H24 通学路対策箇所図(興文小学校)

【対策検討メンバー】

- ・教育委員会、東小学校
- ・道路管理者(大垣市)
- ・大垣警察署

H24 通学路対策箇所図(赤坂小学校1)

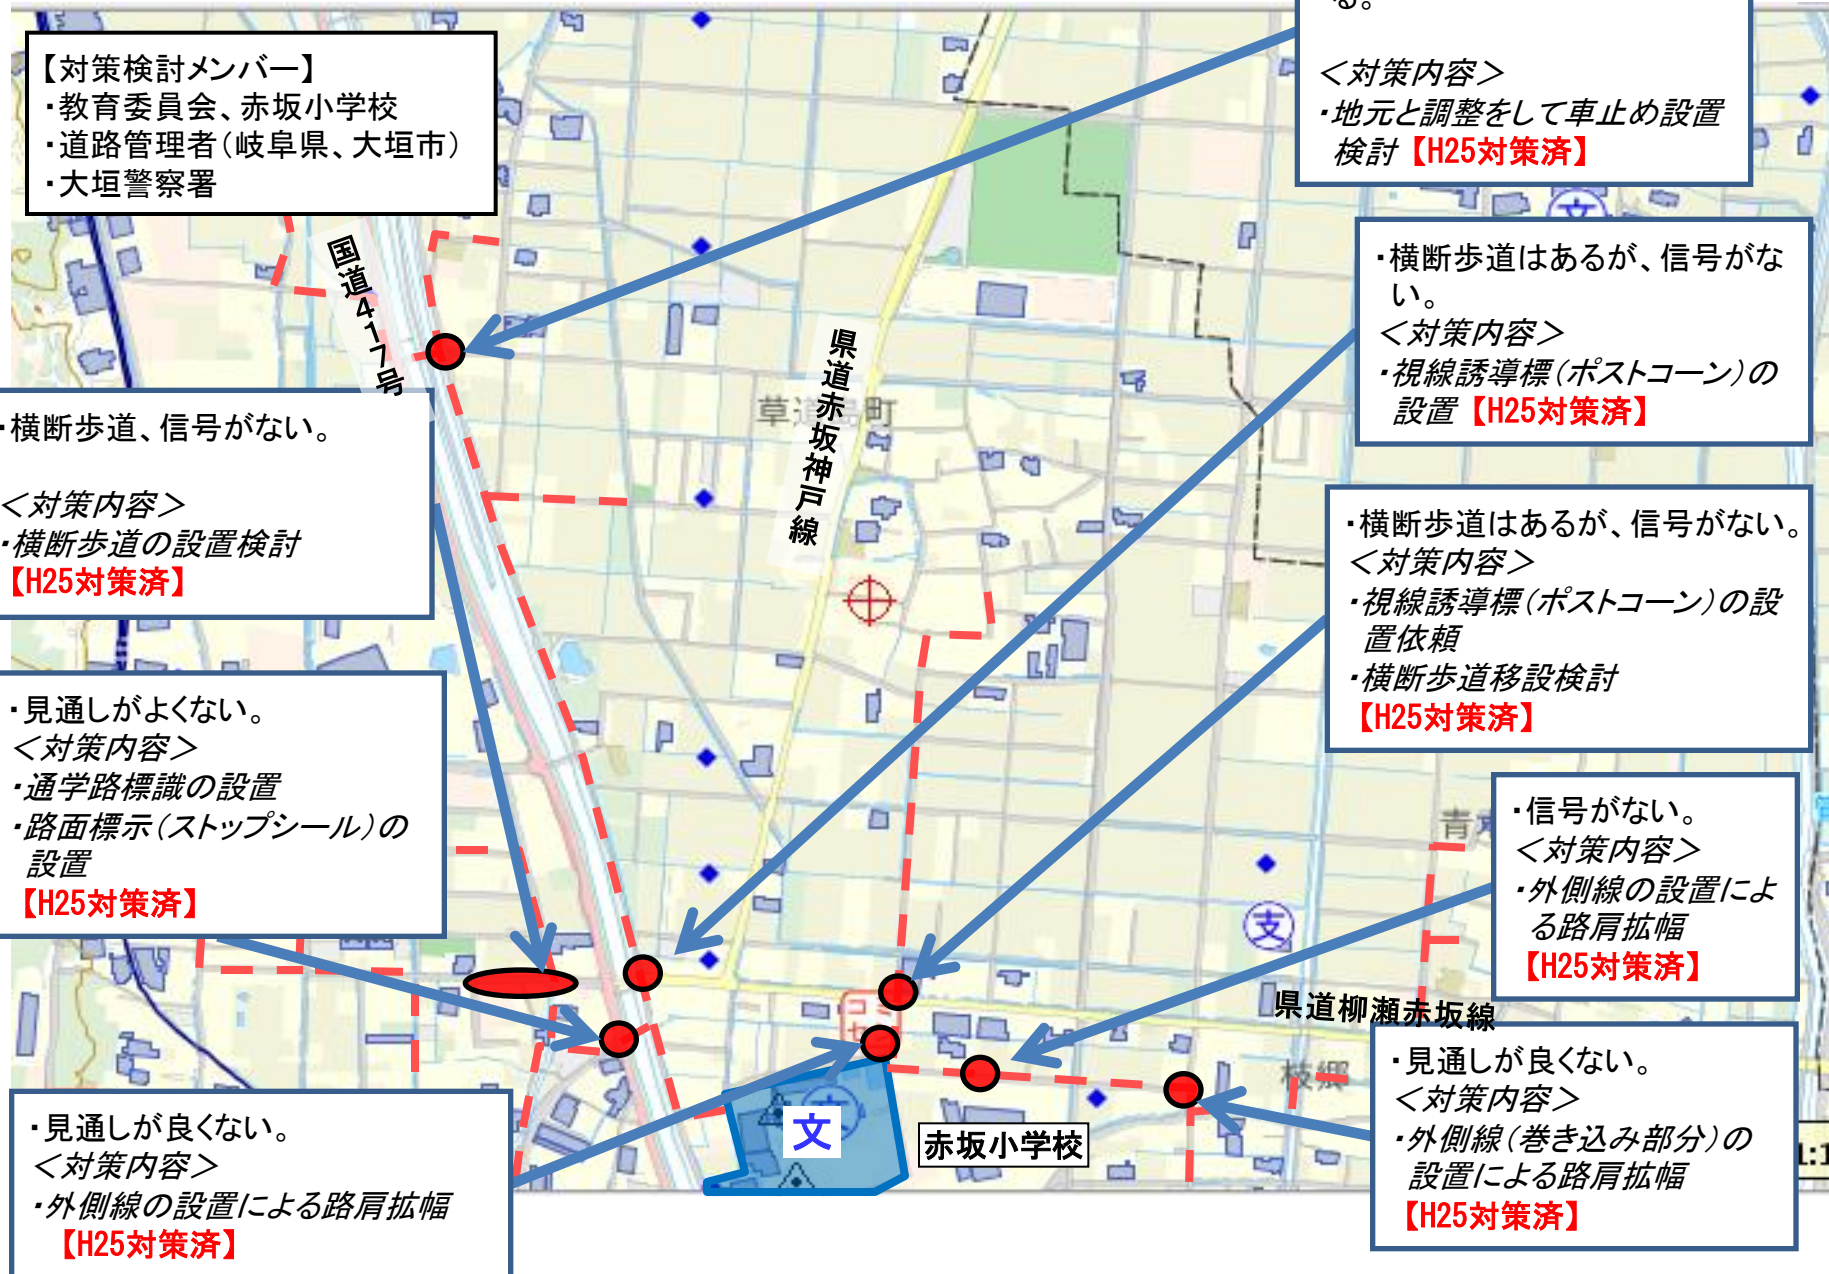
- ・自動車が通ることもしばしばある。

- ・横断歩道、信号がない。

- ・横断歩道はあるが、信号がない。

- ・横断歩道はあるが、信号がない。

- ・見通しがよくない。

- ・信号がない。

- ・見通しが良くない。

- ・見通しが良くない。

- ・地元と調整をして車止め設置検討【H25対策済】

- ・横断歩道の設置検討【H25対策済】

- ・視線誘導標(ポストコーン)の設置【H25対策済】

- ・視線誘導標(ポストコーン)の設置依頼
- ・横断歩道移設検討【H25対策済】

- ・通学路標識の設置
- ・路面標示(ストップシール)の設置【H25対策済】

- ・外側線の設置による路肩拡幅【H25対策済】

- ・外側線の設置による路肩拡幅【H25対策済】

- ・外側線(巻き込み部分)の設置による路肩拡幅【H25対策済】

H24 通学路対策箇所図(赤坂小学校2)

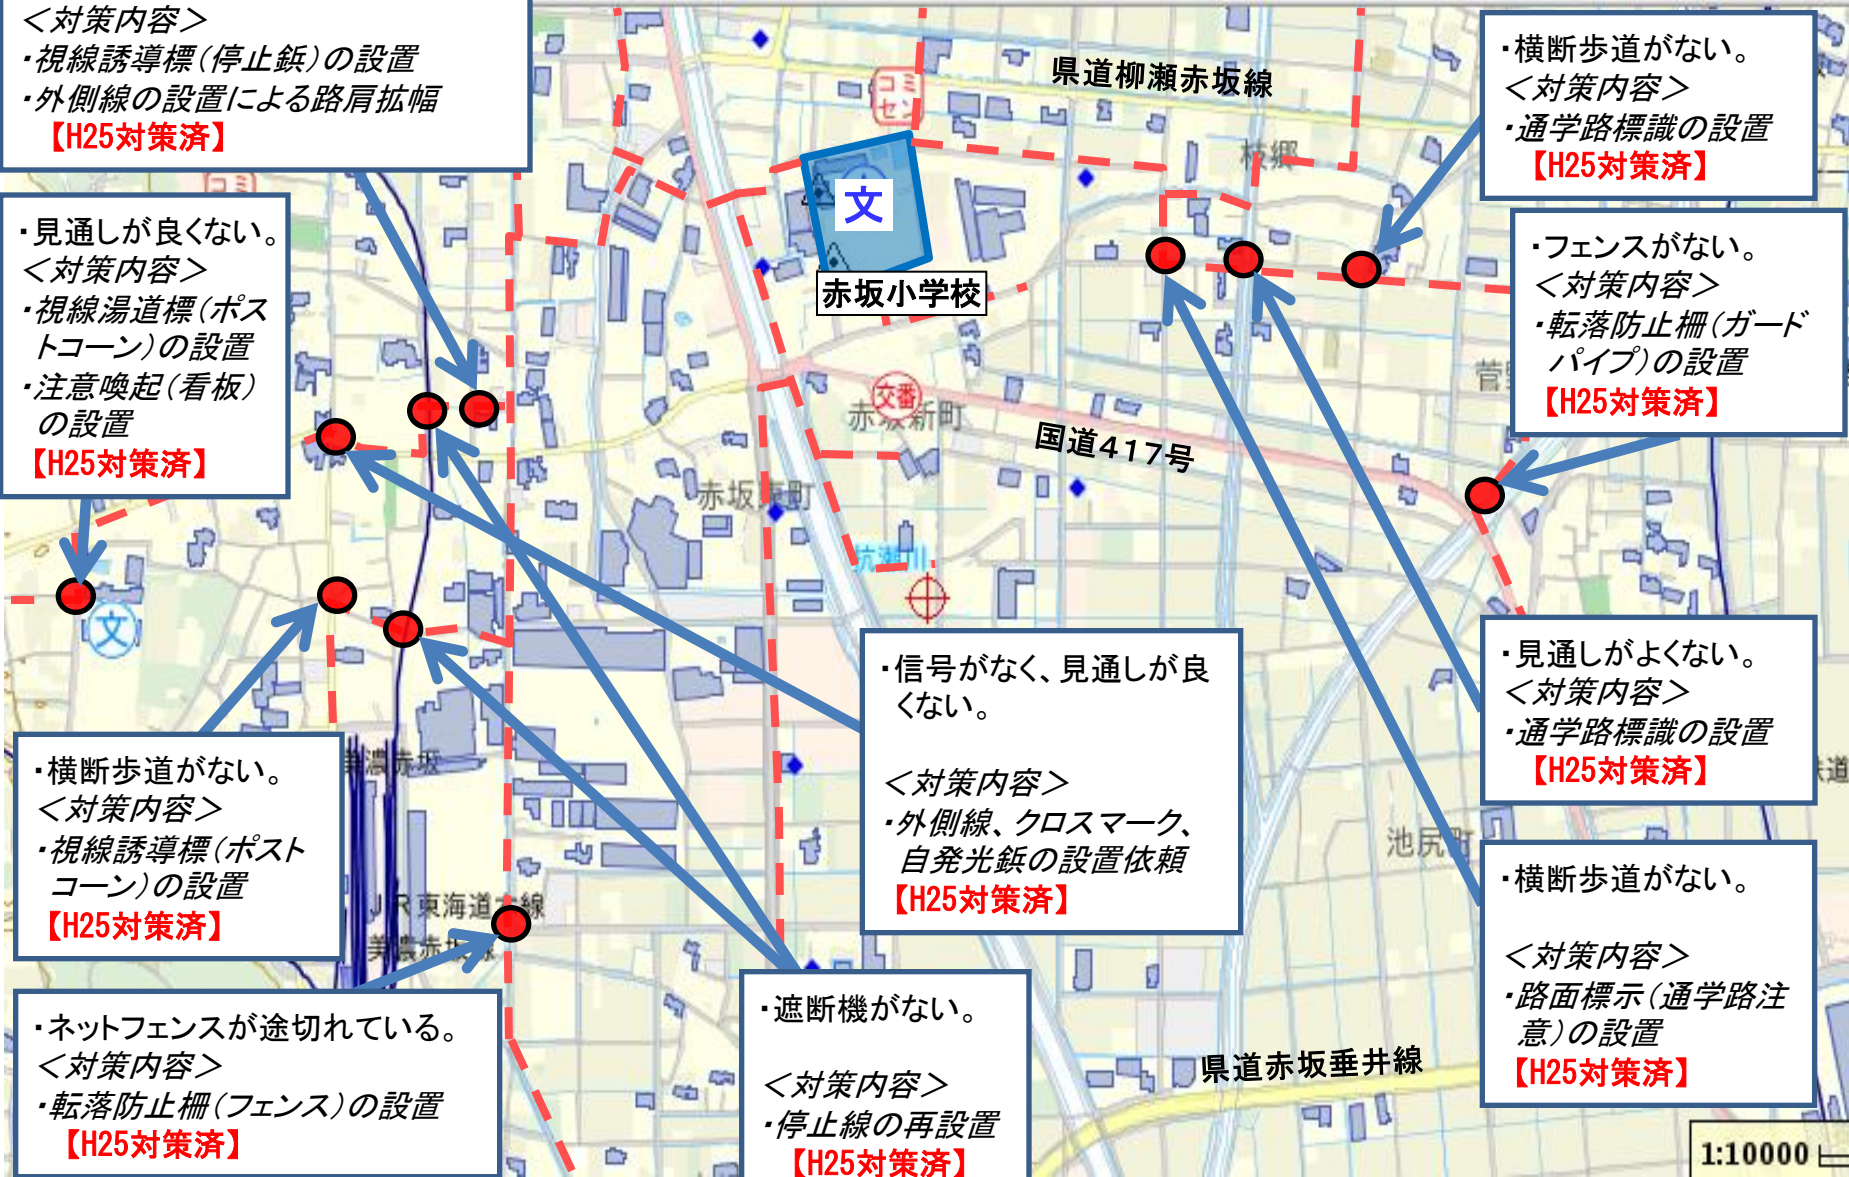
- ・歩道と車道の区別がなく、見通しが良くない。

- ・見通しが良くない。

- ・横断歩道がない。

- ・ネットフェンスが途切れている。

- ・信号がなく、見通しが良くない。

- ・遮断機がない。

- ・横断歩道がない。

- ・フェンスがない。

- ・見通しがよくない。

- ・横断歩道がない。

- ・視線誘導標(停止鉄)の設置
- ・外側線の設置による路肩拡幅

- ・視線誘導標(ポストコーン)の設置
- ・注意喚起(看板)の設置

- ・視線誘導標(ポストコーン)の設置

- ・転落防止柵(フェンス)の設置

- ・外側線、クロスマーク、自発光鉄の設置依頼

- ・停止線の再設置

- ・通学路標識の設置

- ・転落防止柵(ガードパイプ)の設置

- ・通学路標識の設置

- ・路面標示(通学路注意)の設置

H24 通学路対策箇所図(青墓小学校)

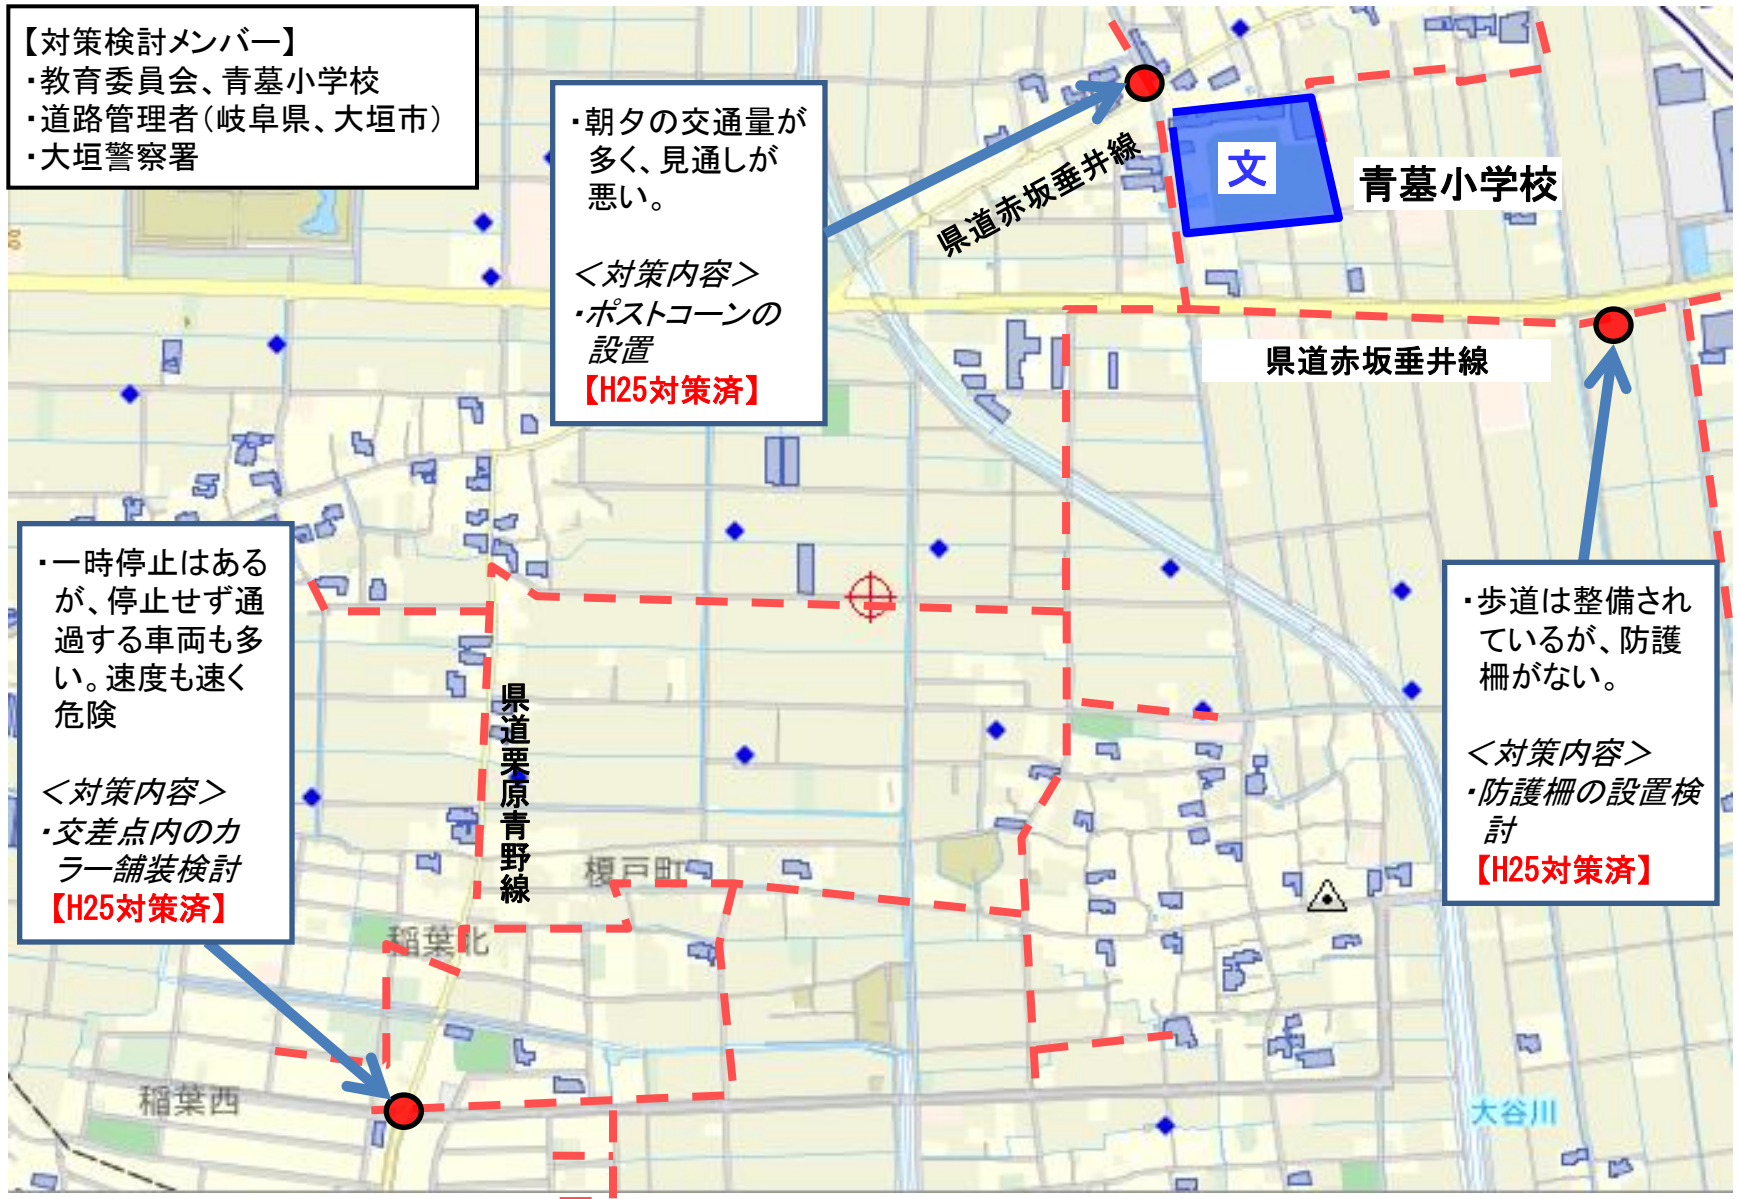
- ・朝夕の交通量が多く、見通しが悪い。

- ・一時停止はあるが、停止せず通過する車両も多い。速度も速く危険

- ・歩道は整備されているが、防護柵がない。

＜対策内容＞
・ポストコーンの設置
【H25対策済】

＜対策内容＞
・交差点内のカラー舗装検討
【H25対策済】

＜対策内容＞
・防護柵の設置検討
【H25対策済】

H24 通学路対策箇所図(多良小学校1)

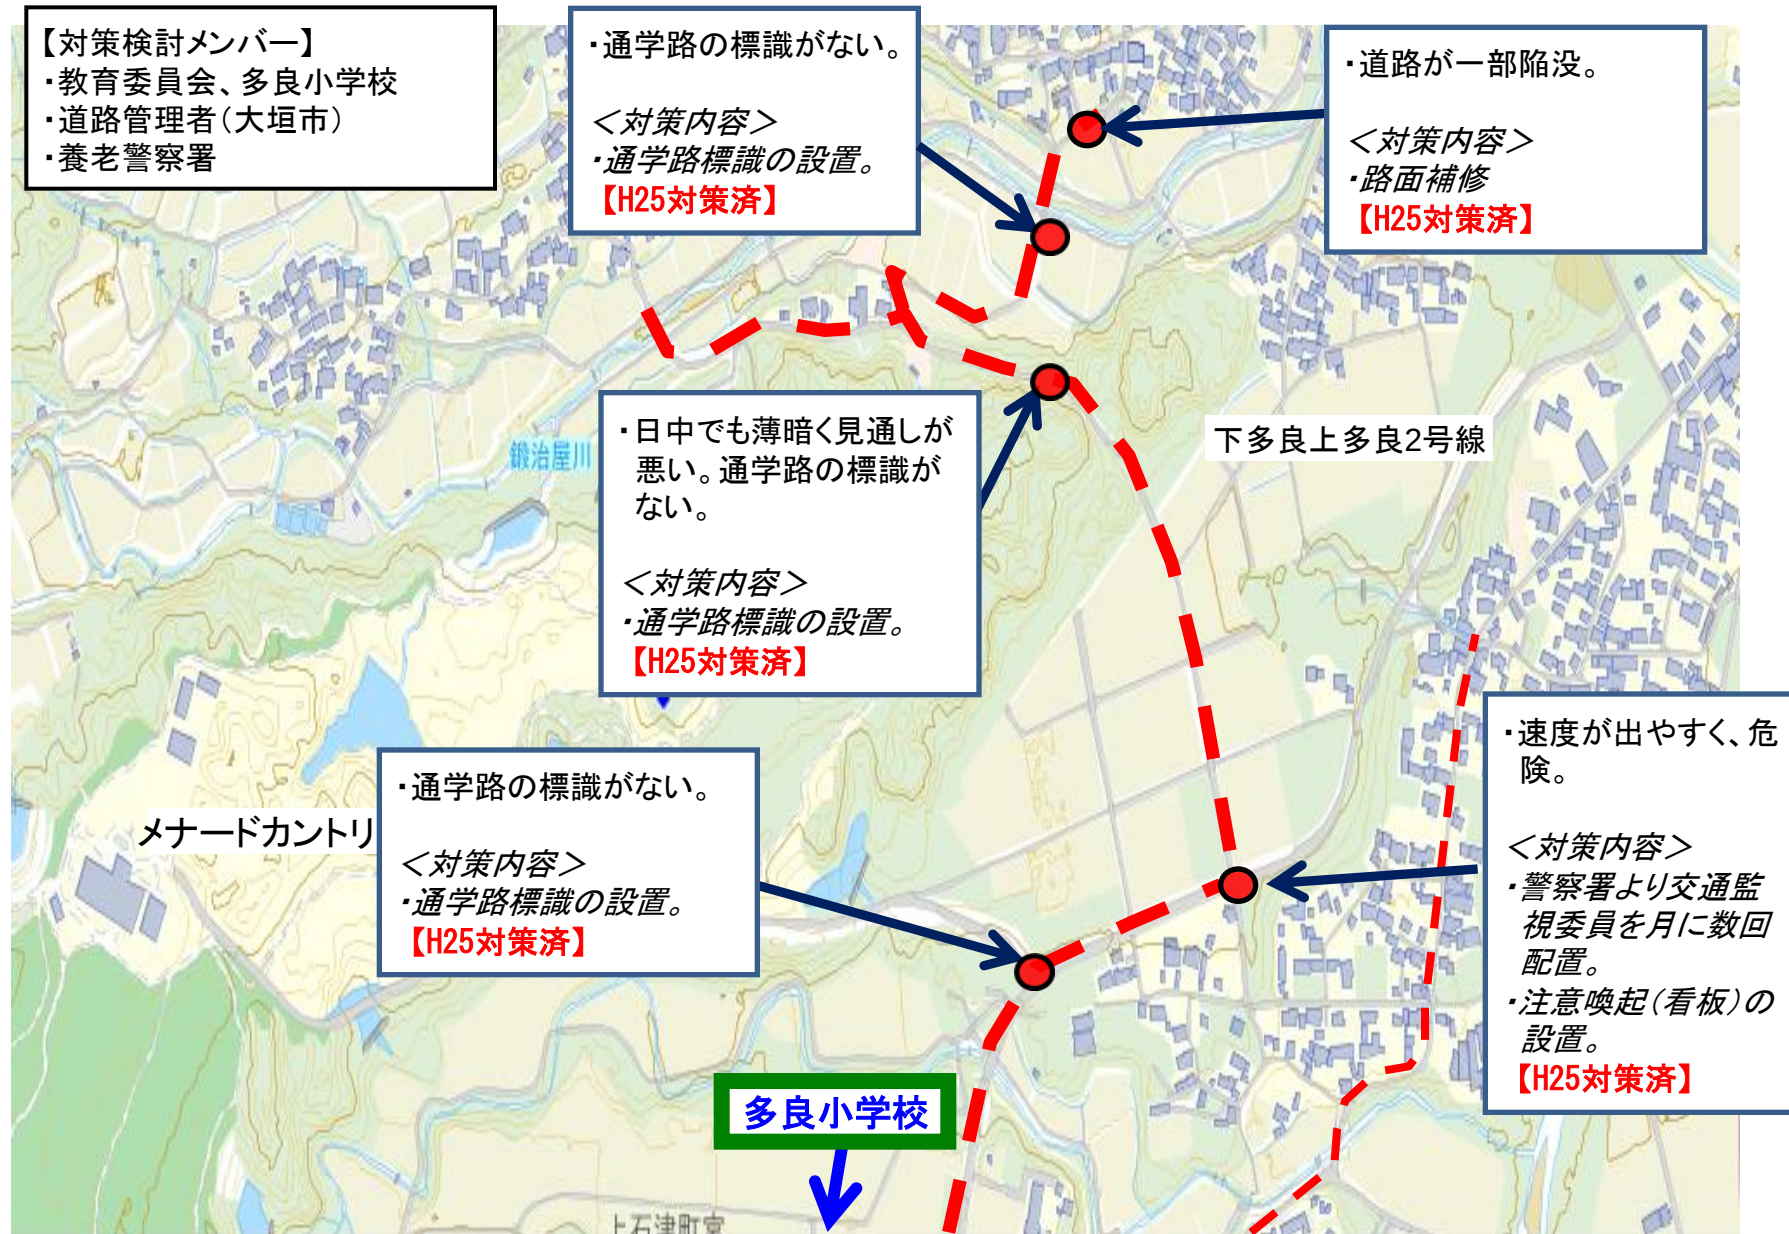
- ・通学路の標識がない。

- ・道路が一部陥没。

- ・日中でも薄暗く見通しが悪い。通学路の標識がない。

- ・通学路の標識がない。

- ・速度が出やすく、危険。

＜対策内容＞
・通学路標識の設置。
【H25対策済】

＜対策内容＞
・路面補修
【H25対策済】

＜対策内容＞
・通学路標識の設置。
【H25対策済】

＜対策内容＞
・通学路標識の設置。
【H25対策済】

＜対策内容＞
・警察署より交通監視委員を月に数回配置。
・注意喚起(看板)の設置。
【H25対策済】
